VERKSTADS- MEDDELANDE

PERSONVAGNAR

KLAMMA FÖR
LEDNINGS-
MATTA
164 E

Augusti 1972

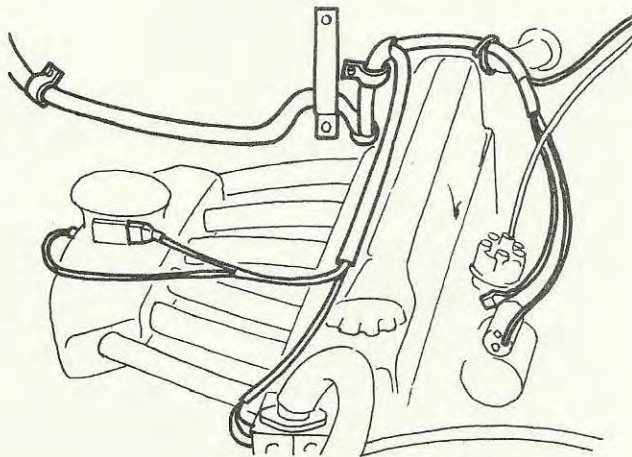
Ändrad dragning av ledningsmatta.

Ledningarna till relä, bränslepump och huvudrelä har dragits bakom konsol för gasreglage (se bild) för att förhindra att ledningarna ligger an mot gasreglaget. Det medför att klamman närmast gasreglaget är överflödig, varför den har utgått. Ändringen gäller från chassinummer 68082.
